Tilsynsrapport for miljøtilsyn på:

Adresse:	Lemvej 2B, 6900 Skjern
CVR:	39668556
Type:	H §16a, ikke IE
Tilsyn:	Basis tilsyn – d. 19-06-2025
Baggrund:	Tilsynet er udført i henhold til gældende bekendtgørelse om miljøtilsyn.

Gældende tilladelse til dyrehold (rød markering)

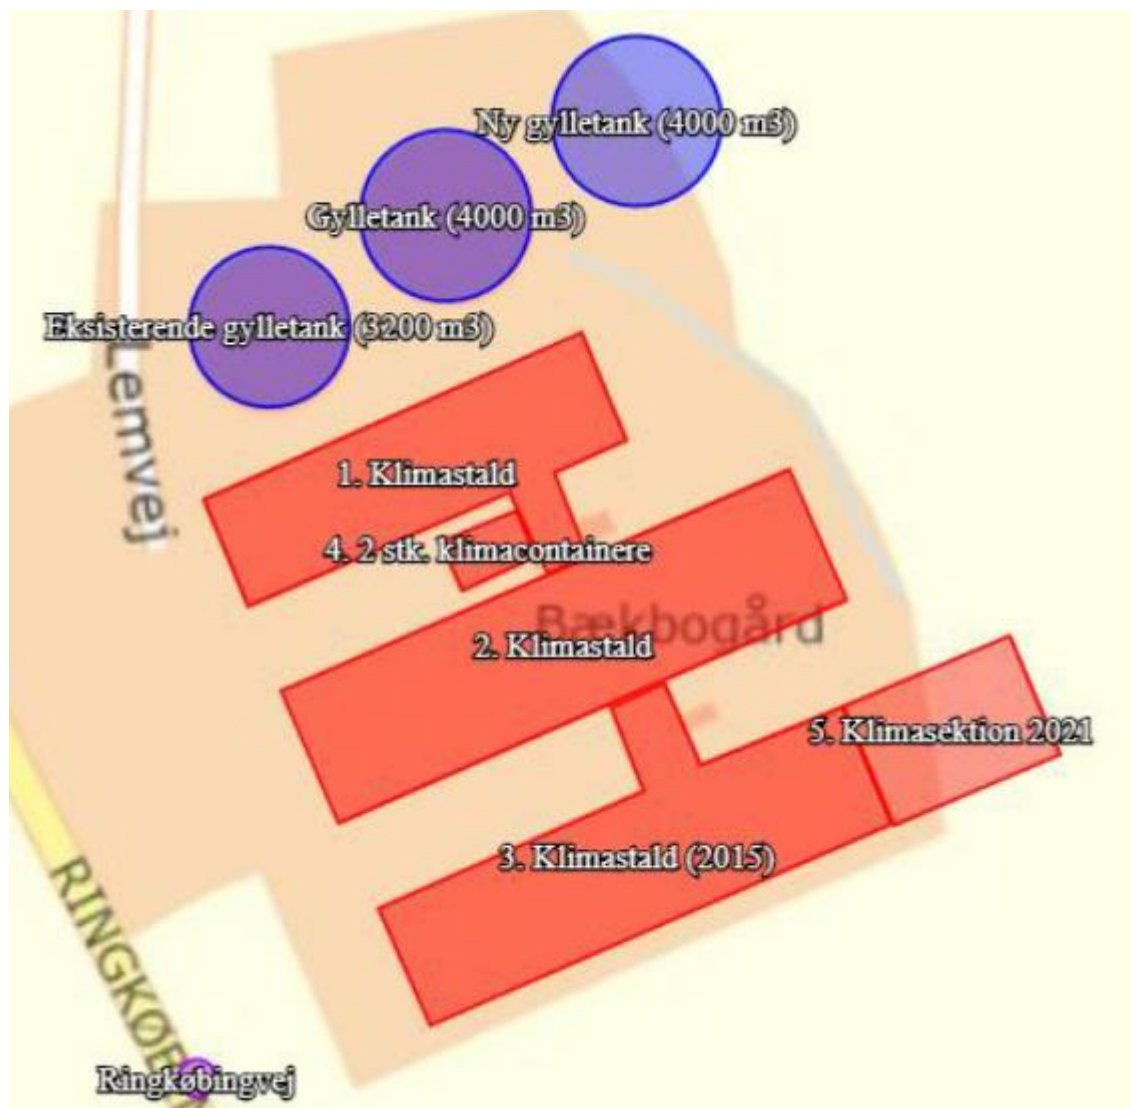
- 2023/2024: 113.174 smågrise (5,8-30,8 kg.) - 2022/2023: 119.654 smågrise (5,8-29,1 kg.) <u>Vurdering:</u> Ejendommen er godkendt efter m2 produktionsareal.
Produktionsareal	- Der må opføres en ny klimasektion i forlængelse af den eksisterende klimastald 3 på i alt 875 m2, hvoraf produktionsarealet udgør 760 m2. - Stalden skal etableres med staldsystemet toklimastald, delvis spaltegulv til smågrise. <u>Vurdering:</u> Tilbygning er ikke etableret ved tilsynet. <u>Vilkår:</u> Drænet omkring ejendommen til overfladevand fra markerne skal flyttes, så afstandskravet på 15 meter til bygningerne og gylletankene er overholdt.
